Informe Consolidado de Solicitud de Aclaraciones, Rectificaciones y/o Ampliaciones a la Declaración de Impacto Ambiental del Proyecto "Parque Fotovoltaico y Línea de Transmisión Colachi"

Nombre del Titular : PV Volcán Colachi SPA
Nombre del Representante Legal : Guillermo Hernández Martínez
Dirección : Almirante Pastene 185 Of 405, Providencia

Figura 4.2: Loma con vegetación.

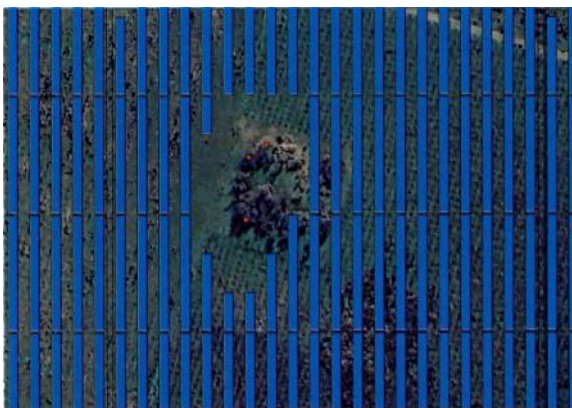
- 4.8. Por otra parte, Según el Apéndice 2 del PFV Colachi—FV UHV (Anexo 2.1 - Caracterización Ambiental Parte 2, Anexo 2.2.11 Flora y Vegetación, ambos de la DIA), la vegetación de la loma evaluada en la siguiente figura:

Figura 4.3: Bosque nativo de preservación bordeando área parque fotovoltaico.

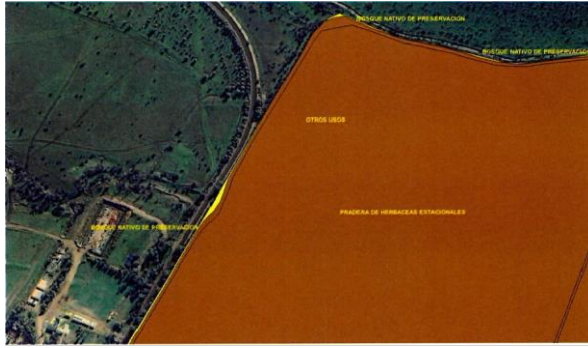
- 4.9. En otro aspecto, el titular señala, en bordes del área de paneles, presencia de bosque nativo de preservación, tal como se puede visualizar en la figura siguiente:
